## CONTRIBUTO ISTRUTTORIO PER PROCEDIMENTO DI ASSOGGETTABILITÀ A VIA

**OGGETTO:** Art. 19 del D.Lgs. 152/2006 e art. 48 della L.R. 10/2010. Procedimento di verifica di assoggettabilità relativo al progetto di modifiche all'esistente impianto F.Ili Colibazzi S.r.l. di recupero di rifiuti speciali non pericolosi, sito in Fucecchio, via del Castelluccio 32, richieste contributo prot. Regione Toscana nn. 490830/2024 e 614945/2024, prot. ARPAT nn. 72127 del 13/09/2024, 80313 del 10/10/2024 e 94655 del 25/11/2024, cl. EM.01.11.07/10.16

Fig. 1: Planimetria del sito: in grigio, area adibita ad attività di recupero

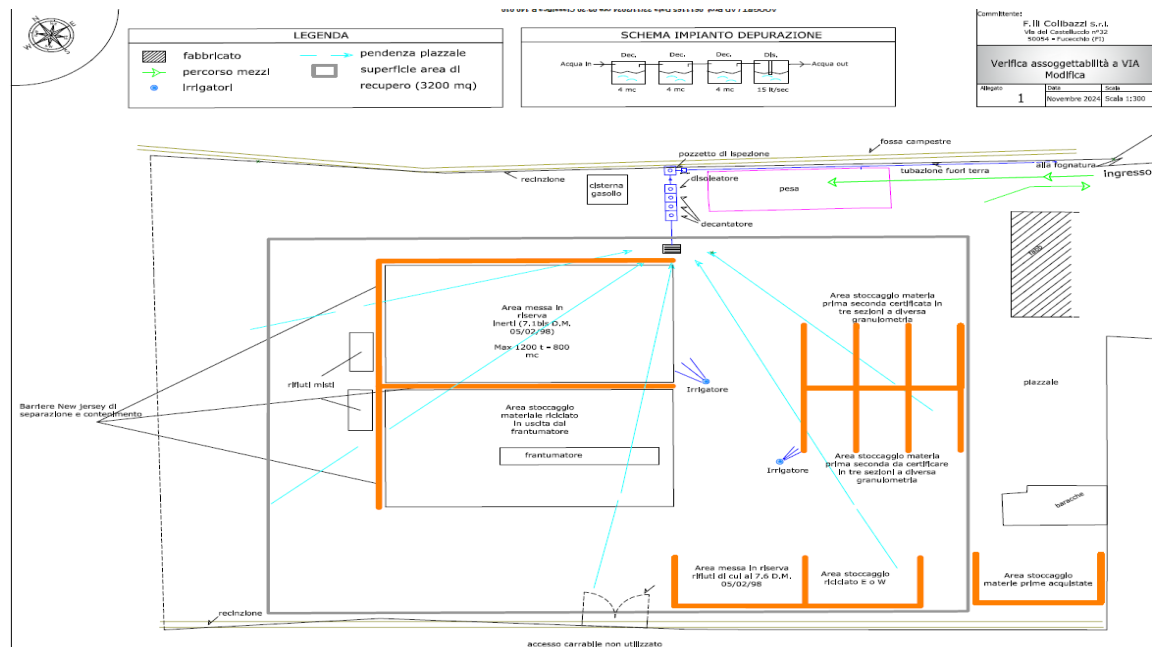
Punto 2) Per quanto si evince dalla planimetria e dall'atto vigente, l'area interessante il sito di 3.200 m<sup>2</sup> pare comprendere esclusivamente la zona di stoccaggio e movimentazione interna (riquadro grigio in planimetria), escludendo da essa alcune piste di transito, la zona di ubicazione della cisterna del gasolio, la pesa e l'impianto stesso di trattamento, tutte zone interessate ad oggi dalle attività dell'azienda. Per tale aree non sono inoltre indicate relative pendenze tali da garantire il collettamento delle AMD all'impianto di trattamento. Si hanno perplessità pertanto nell'individuazione delle aree scolanti, che dovranno essere definite in modo univoco e su planimetria in scala, dopodiché si potrà valutare il corretto dimensionamento dell'impianto di trattamento. Si osserva inoltre che il sistema è definito in continuo, ma le sue dimensioni calcolate come per un trattamento di prima pioggia.

La planimetria fornita (scala 1:300) individua tramite riquadro grigio l'area adibita alle attività di recupero. Non compresi nell'area individuata in planimetria la cisterna di gasolio, posta su bacino di contenimento impermeabile, alcune delle piste di transito (in particolare quelle all'ingresso dell'impianto), la pesa e l'area di stoccaggio delle materie prime acquistate. Pare quindi che la porzione di piazzale posto all'ingresso dell'impianto, ricomprensente anche l'area della pesa, non sia stata considerata per il dimensionamento del sistema di trattamento delle AMD, pur essendo evidentemente a servizio dell'impianto di recupero dei rifiuti inerti<sup>5</sup>. Nella precedente documentazione il gestore affermava: "*il piazzale destinato all'attività di recupero, comprensivo delle piste di transito dei mezzi, ha una pendenza tale da consentire il convogliamento delle acque di dilavamento [...]*": non è chiaro se queste piste di transito siano solo quelle all'interno del riquadro grigio o anche quelle d'ingresso all'impianto.

- l'effettiva estensione servita dall'impianto di trattamento, che deve ricomprensere tutte le aree coinvolte nel ciclo di lavoro;
- il confronto coi dati delle stazioni meteo per l'intensità di pioggia stimata attualmente pari a 10 mm/15 min (cioè 40 mm/h);
- la dichiarazione del costruttore dell'impianto circa la sua portata di progetto e le sue dimensioni (area delle superfici delle singole vasche);
- quali siano le eventuali aree non coinvolte dal ciclo di lavoro del recupero di rifiuti inerti non servite dall'impianto e le loro pendenze, le AMD originate dalle quali non finiscono al sistema di trattamento (tutto da rappresentare in planimetria).

Relazione tecnica indicata riportare erroneamente (refuso) il dimensionamento dell'impianto di trattamento rispetto a 2.250 m<sup>2</sup> di superfici scolanti. La superficie scolante considerata nei calcoli è di 3.200 m<sup>2</sup>. Impianto affermato dimensionato per un volume complessivo di acque di prima pioggia pari a 4,8 m<sup>3</sup>, ottenuto come prodotto tra il totale delle superfici scolanti (3.200 m<sup>2</sup>) e il volume di prima pioggia (primi 0,005 m dell'evento meteorico), per il coefficiente di deflusso di 0,3 relativo a una pavimentazione in stabilizzato. Volume complessivo del sistema di trattamento di 12 m<sup>3</sup>, ritenuto adeguato a trattare un volume di AMPP molto maggiore rispetto a quello calcolato. Stimato anche in caso di piogge intense (10 mm di pioggia in 15 minuti<sup>3</sup>) un volume massimo totale di AMD da trattare di 10 m<sup>3</sup>, con portata di 11 l/s<sup>4</sup>. La superficie scolante di 3.200 m<sup>2</sup> è quella dell'area adibita alle attività di recupero (riquadro in grigio, figura 1). La restante superficie di proprietà è dedicata a piste di transito, rimessaggio di veicoli e stoccaggio di MP, quindi funzionale non all'attività di recupero, ma più in generale alla movimentazione dei mezzi; non è stata perciò conteggiata ai fini del trattamento. Le relative pendenze, che convogliano le AMD dell'area in grigio verso la grigliatura di raccolta dell'impianto di trattamento, sono indicate in planimetria mediante frecce turchesi.
